**OSSERVAZIONI AL PROGETTO PRELIMINARE LINEA AV/AC VERONA-PADOVA  
LOTTO FUNZIONALE II ATTRAVERSAMENTO DI VICENZA  
SOTTOSTAZIONE ELETTRICA DI LERINO (SSE LERINO) COMUNE DI TORRI DI QUARTESOLO (VI)**

**UFFICIO TECNICO LAVORI PUBBLICI**

COMUNE DI TORRI DI QUARTESOLO (VI)

Figura 3.1. Classificazione Stradale Comune di Torri di Quartesolo – ai sensi del CdS.

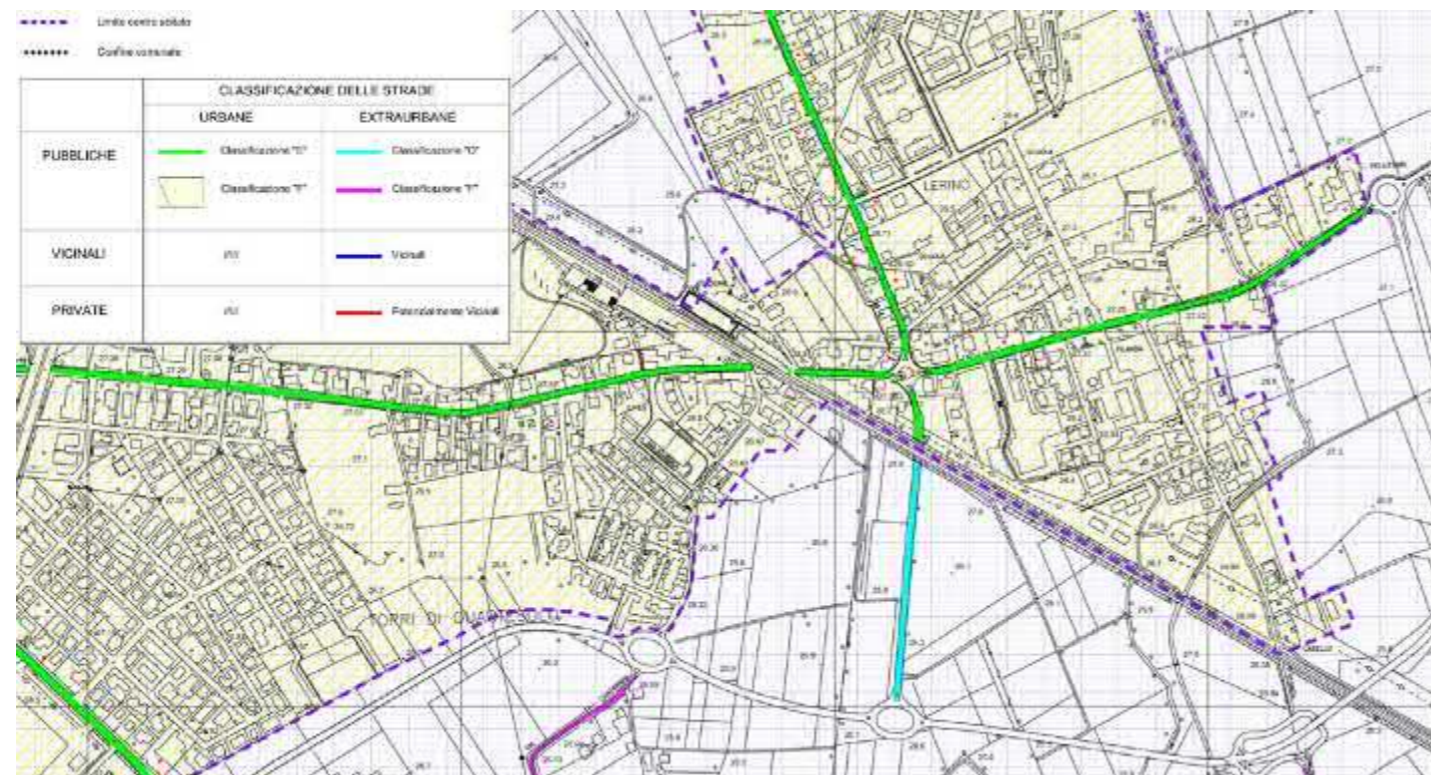
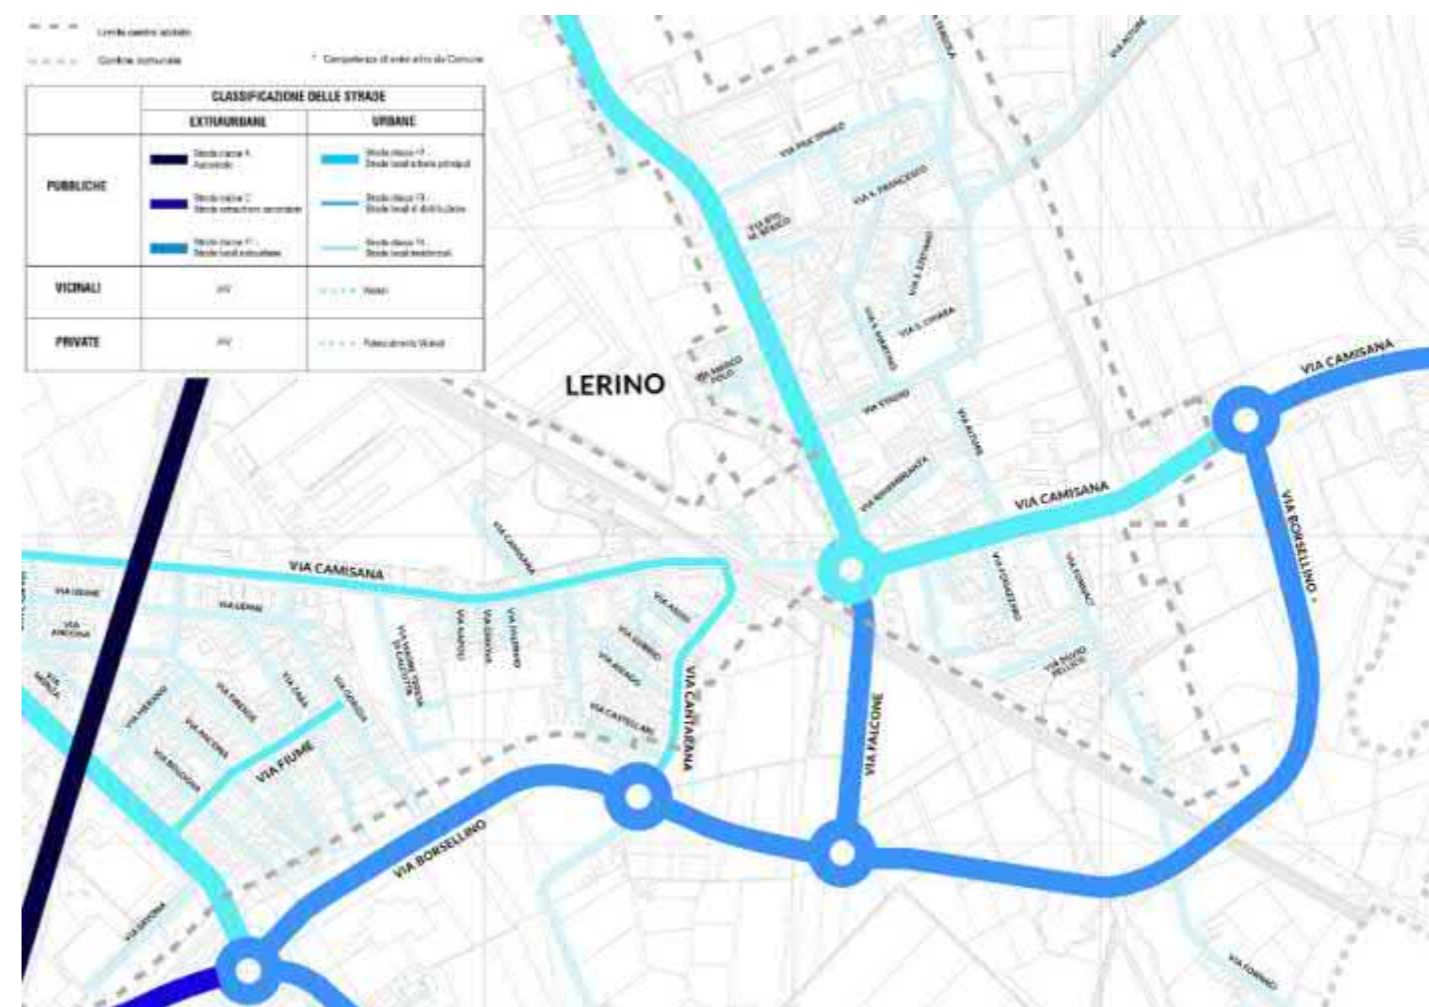
La strada è classificabile come di tipo "F" con larghezza di carreggiata di 6.50m con mancanza, nel tratto privato, dei marciapiedi in entrambi i lati della carreggiata, nei tratti a proprietà promiscua il marciapiede è presente su un solo lato della carreggiata. Si segnala che già nel 2003 il Comune di Torri di Quartesolo ha classificato tutte le strade di quartiere come facenti parte della classificazione ai sensi del CdS come tipo "F", mentre più recentemente ha adottato una classificazione ancora più restrittiva, declassando l'intera viabilità comunale come strade di tipo "F" scomponendole ulteriormente in sottoclassi di tipo "F", da 1 a 4, in funzione del rango di importanza ove, Via Marco Polo assurge il rango di strada tipo "F4" ovvero il livello più basso di tutta la viabilità comunale (strada interna di quartiere).

Qualora un mezzo fosse parcheggiato, non si garantirebbe il passaggio se non a veicoli quali automobili o piccoli furgoncini. Già l'automezzo impiegato per la raccolta dei rifiuti (lunghezza circa 8.00m) presenta difficoltà di manovra all'interno della via, soprattutto per effetto della presenza di una doppia curva a gomito (90+90°) su tratto limitato che non permette un'agevole manovra di svolta e contro-svolta. Tale passaggio è evidenziato nei cono ottici 6-7-8-12.

Si dubita pertanto che sia possibile, impiegare Via Marco Polo, per l'accesso alla nuova SSE di Lerino, dal momento che mezzi d'opera superiori a 8.00m di lunghezza troverebbero difficoltà oggettive di transitabilità. Allo scopo, si sono condotte due simulazioni con mezzi d'opera tipologici che potrebbero essere impiegati durante l'esecuzione dei lavori e durante la manutenzione nel tempo del manufatto. Tali simulazioni verranno illustrate nel seguito.

Si può pertanto ritenere che per l'accesso alla nuova SSE di Lerino si debba trovare una viabilità alternativa, che potrebbe essere eseguita ex-novo con stacco diretto da Via Dal Ponte in posizione da definirsi. L'intersezione con Via Dal Ponte, essendo la stessa molto trafficata per effetto dell'accesso alla Stazione di Lerino, dovrebbe essere garantita con una intersezione in rotonda che gioverebbe a vantaggio reciproco sia del Comune sia del gestore della SSE. Tale scenario però soffre di incremento degli oneri di costruzione della nuova strada oltre che dell'incremento del costo di esproprio. Poi, come si vedrà al punto successivo, sono presenti due vincoli che minano di fatto la scelta di localizzare la SSE dove prevista sul PP, rischio idraulico e presenza dell'acquedotto Euganeo-Berico.

Figura 3.19. Estratto PAT – Comune di Torri di Quartesolo – Carta dei Vincoli e della Pianificazione Territoriale.

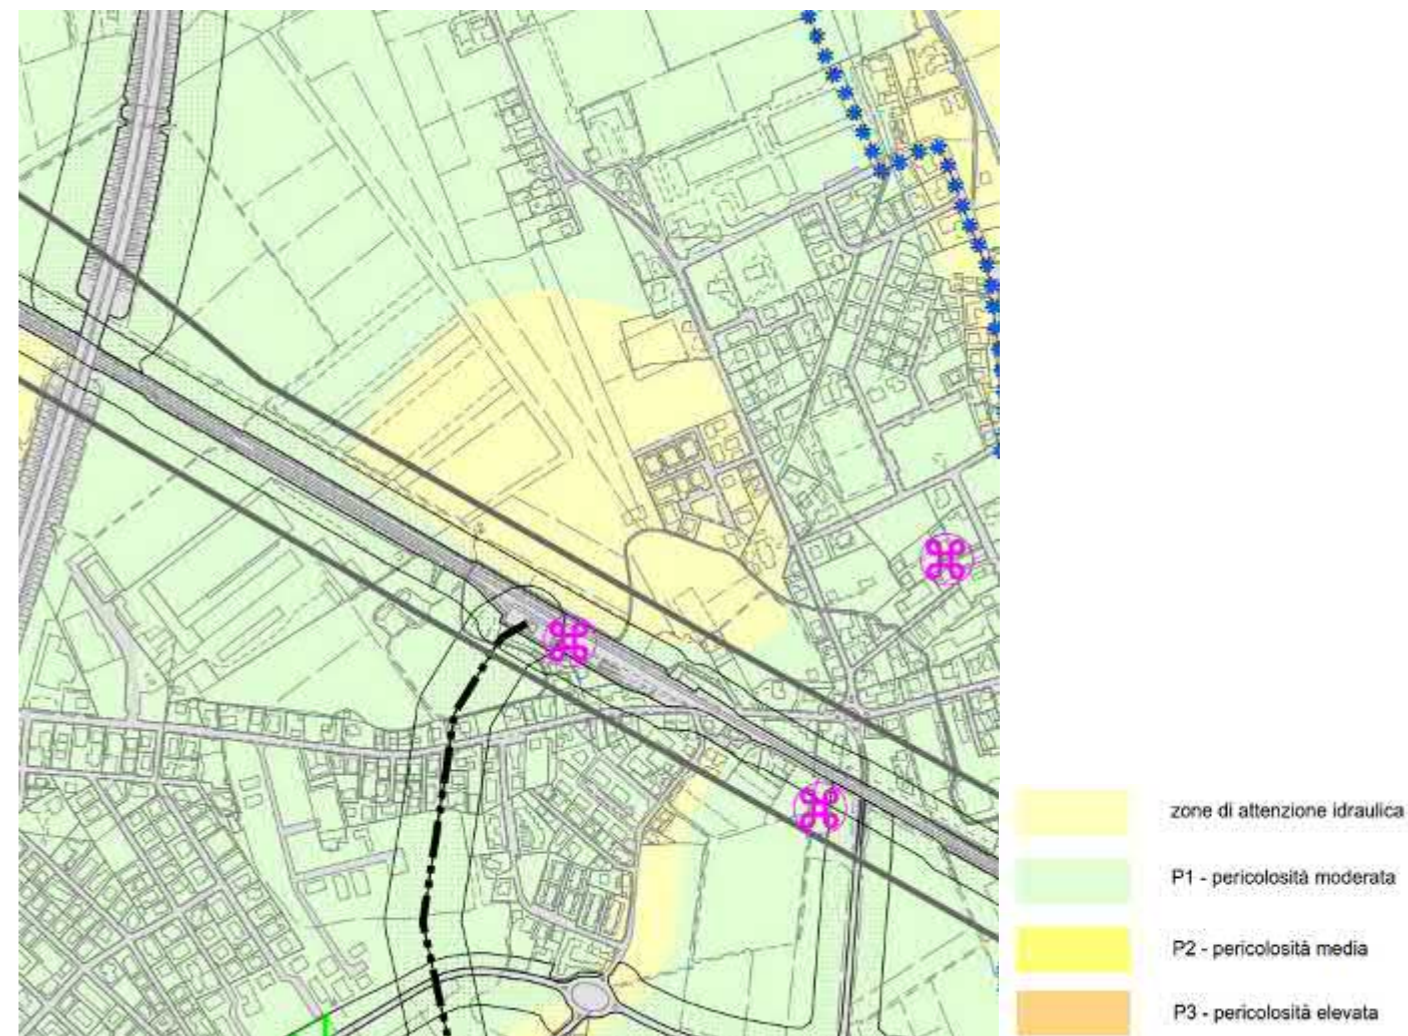
Ulteriore vincolo è rappresentato dalla valutazione del rischio idraulico associato all'area in esame. **Dalla Carta dei Vincoli e della Pianificazione Territoriale del PAT del Comune di Torri di Quartesolo, l'area oggetto di intervento è classificata come "zona di attenzione idraulica", ovvero zona intermedia fra la classificazione a rischio di pericolosità moderata P1 e di pericolosità media P2.** Potenzialmente, la nuova SSE di Lerino, a meno che non venga realizzata a quota binari, si troverebbe nella condizione di potenziale allagamento per esondazione del Fiume Tesina, stante le simulazioni idrauliche disponibili nel Comune di Torri di Quartesolo. **Qualora, invece, fosse realizzata a quota binari, si dovrebbe garantire che per effetto "schermo" o "diga" l'edificato limitrofo non si venga a trovare in condizioni di rischio idraulico aumentato rispetto allo stato attuale.**

Figura 3.20. Estratto mappa catastale Foglio 9 – Comune di Torri di Quartesolo.

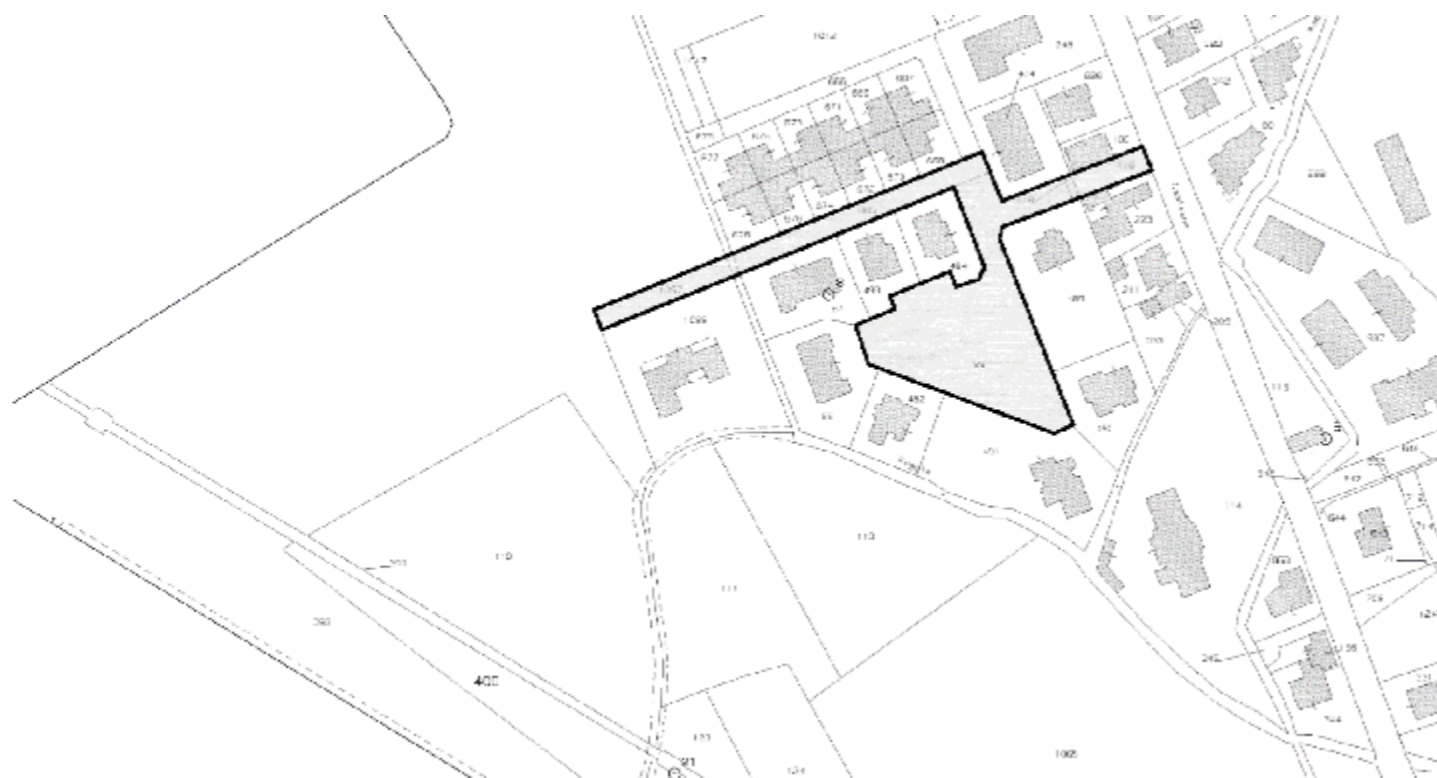
È evidente che Via Marco Polo sia strada di proprietà privata, fatte salve alcune porzioni della stessa di proprietà del Comune di Torri di Quartesolo, principalmente legate all'accesso all'area verde insistente nell'area, vedi mappale 99. I rimanenti tratti, corrispondenti ai mappali 1057 e 665, sono di proprietà privata e non pubblica.

È altresì degno di nota segnalare che il mappale 399, identifica univocamente l'acquedotto Euganeo-Berico, di servizio alla Città di Padova, come si evince dall'estratto catastale di pertinenza del Comune di Padova, soggetto al quale si dovrebbe richiedere parere di conformità in apposita conferenza dei servizi al fine di valutare anche loro osservazioni di merito dal momento che la SSE sorgerebbe sopra tale acquedotto.

Figura 4.2. Classificazione Stradale Comune di Torri di Quartesolo – ai sensi del CdS.

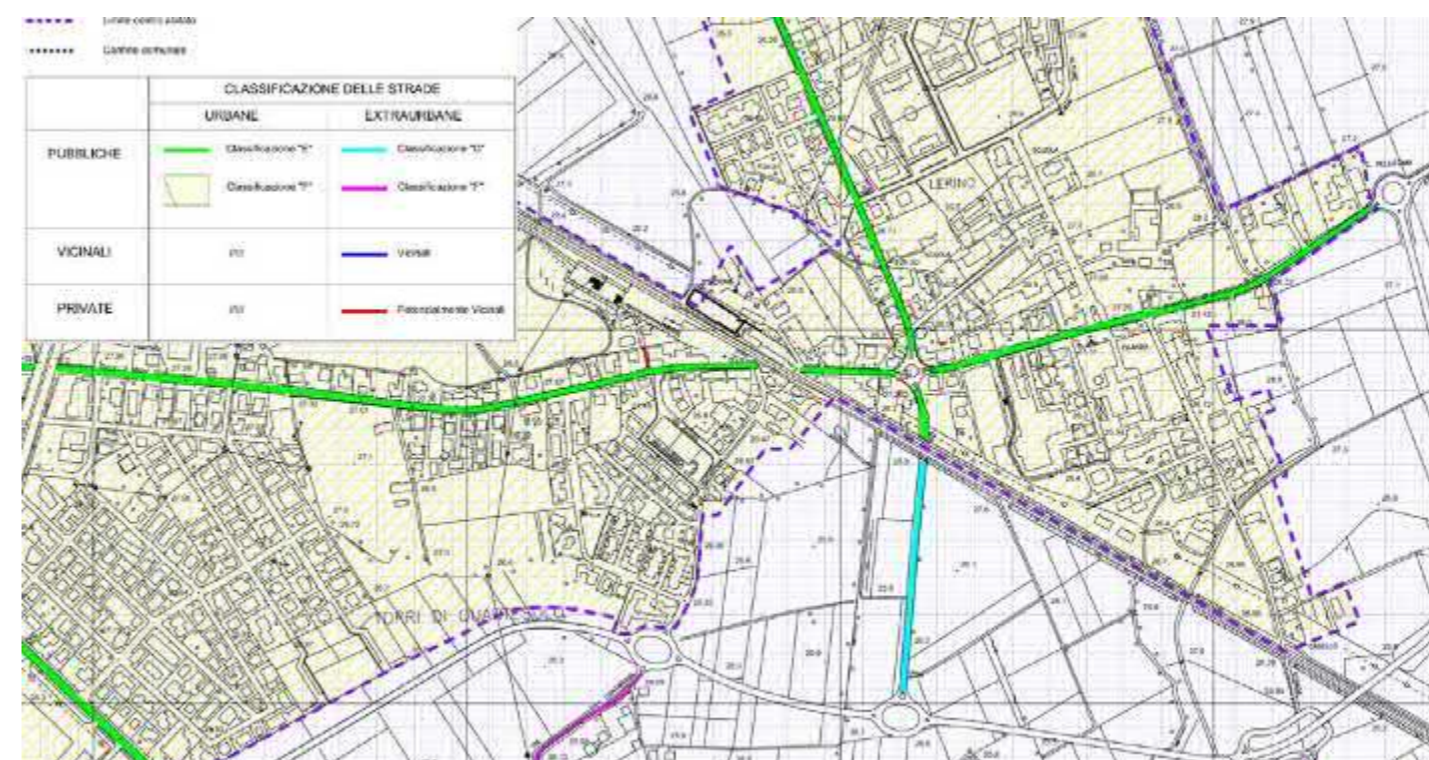
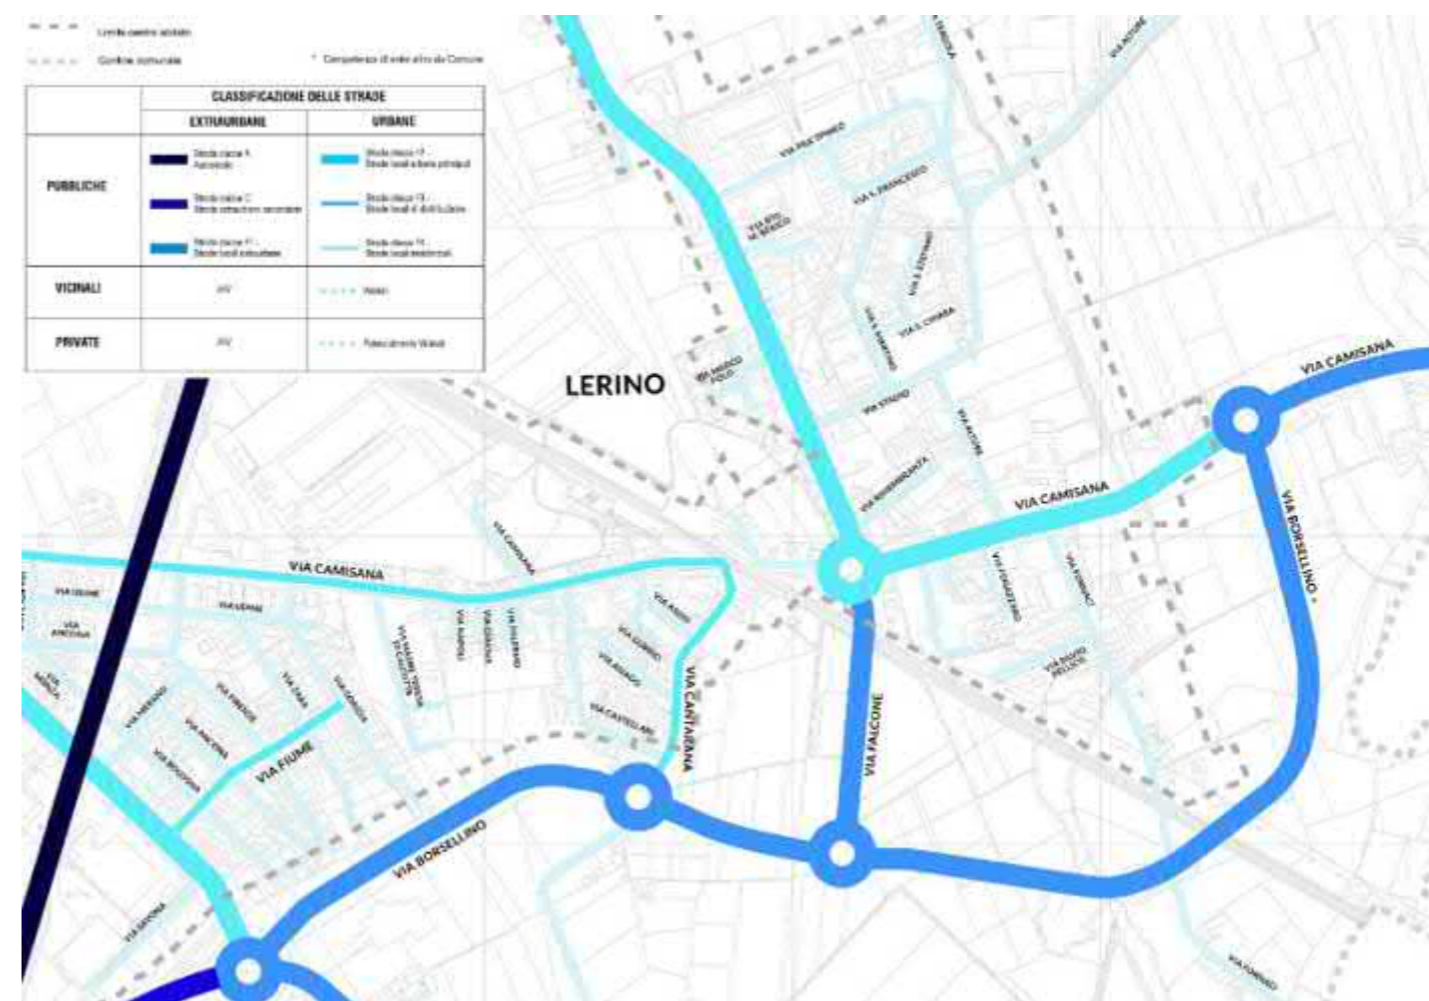
Via Borsellino è classificabile secondo il CdS come strada ExtraUrbana di tipo "E" compatibile per il transito con veicoli autoarticolati e direttamente collegata con la bretella Autostradale che porta al Casello Autostradale di Vicenza EST. Come si evince dalla classificazione stradale del Comune di Torri di Quartesolo del 2003, la strada indicata è compatibile per il transito di mezzi e soprattutto non incide su area urbanizzata di quartiere e/o di paese. Anche l'attuale classificazione stradale, adottata nel 2016, non si ripercuote sulla scelta dell'accessibilità stradale dal momento che la strada interessata dal transito è di proprietà di altro Ente Pubblico.

L'unico tratto interessato da una circolare è Via Fornaci, in corrispondenza del cavalcavia ferroviario, dove è stato realizzato all'epoca di costruzione del cavalcavia stesso, un percorso atto a favorire l'inversione di marcia dei veicoli in transito. È evidente nella Figura 4.2 in basso a destra.

**Pertanto, alla luce delle precedenti osservazioni, l'accesso alla nuova SSE di Lerino è più favorevole nel breve termine con minor impatto viabilistico del cantiere, incremento di accessibilità e minimizzazione dell'impatto sulla viabilità per i cittadini poiché ricadente in area extra-urbanizzata del Comune di Torri di Quartesolo. Nel lungo termine, l'accessibilità all'area per interventi manutentivi non comporta l'accesso in area urbanizzata, oltre che, le proprietà intrinseche favorevoli di cui alle condizioni di breve termine vengono mantenute nel tempo. L'area oggetto di intervento non è passibile di sviluppo urbanistico così come previsto dal vigente PAT del Comune di Torri di Quartesolo.**

Figura 4.4. Planimetria Coni Ottici - Via Borsellino.

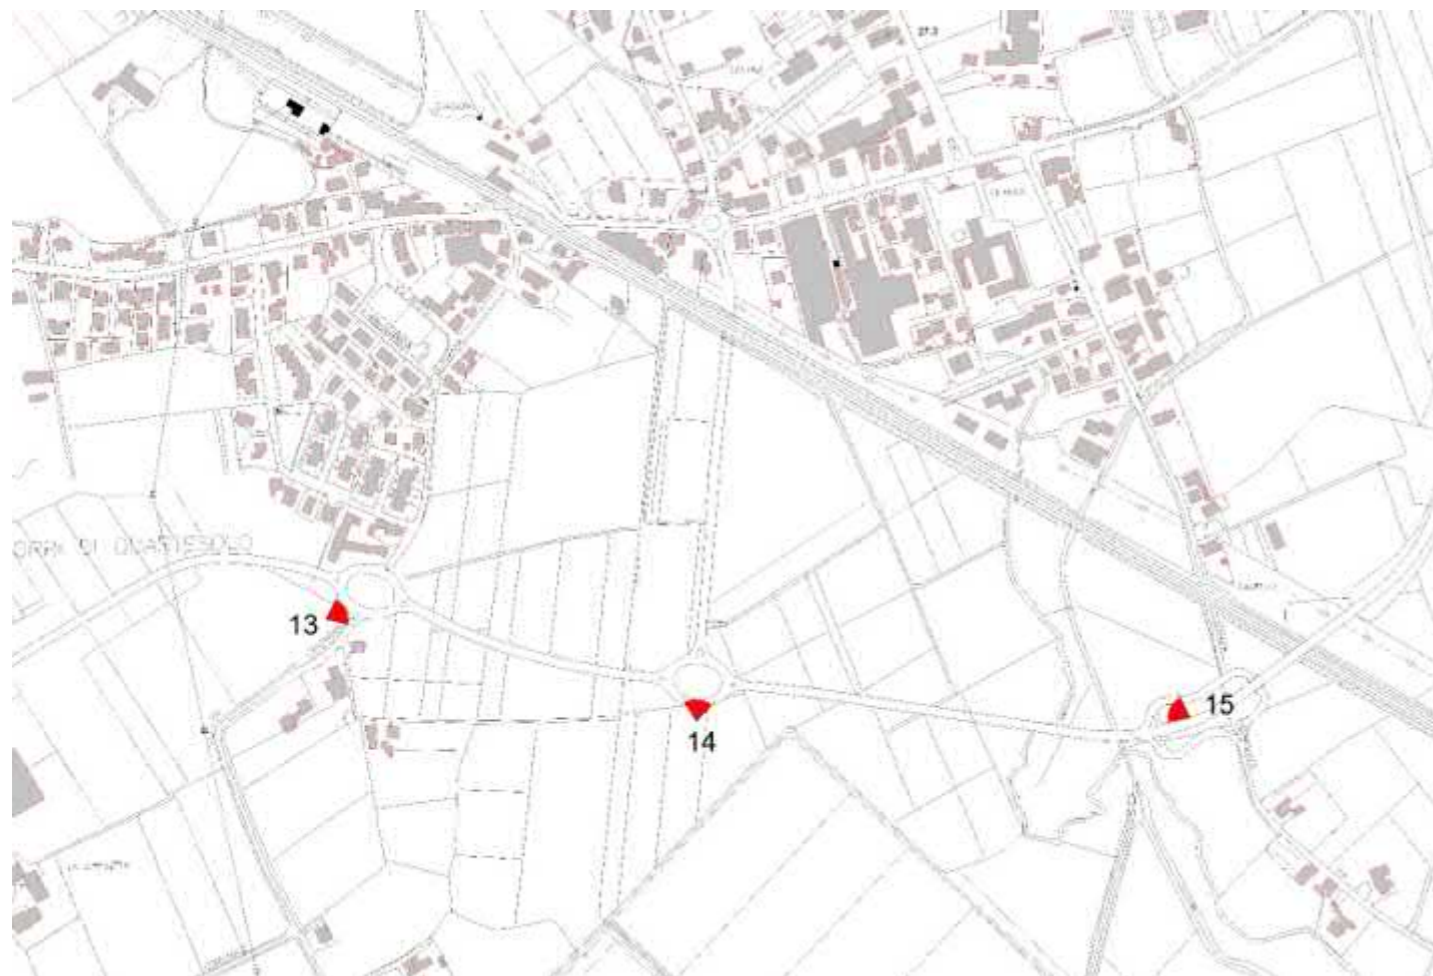
Il cono ottico 13 rappresenta l'accesso di Via Borsellino visto dal ramo di rotatoria di innesto dalla viabilità proveniente dalla rotatoria della bretella Autostradale.

I coni ottici 14 e 15 rappresentano la viabilità in corrispondenza della rotatoria su Via Falcone e la viabilità del cavalcavia ferroviario. In particolare, l'area individuata nel cono ottico 15 è quella in cui si propone l'installazione della nuova SSE di Lerino con evidenziazione della viabilità di Via Fornaci ad uso esclusivo dell'area stessa, viabilità in questo caso pubblica, contrariamente invece a quanto visto per Via Marco Polo nella viabilità di accesso prevista nel PP della Linea AV/AC di proprietà privata.
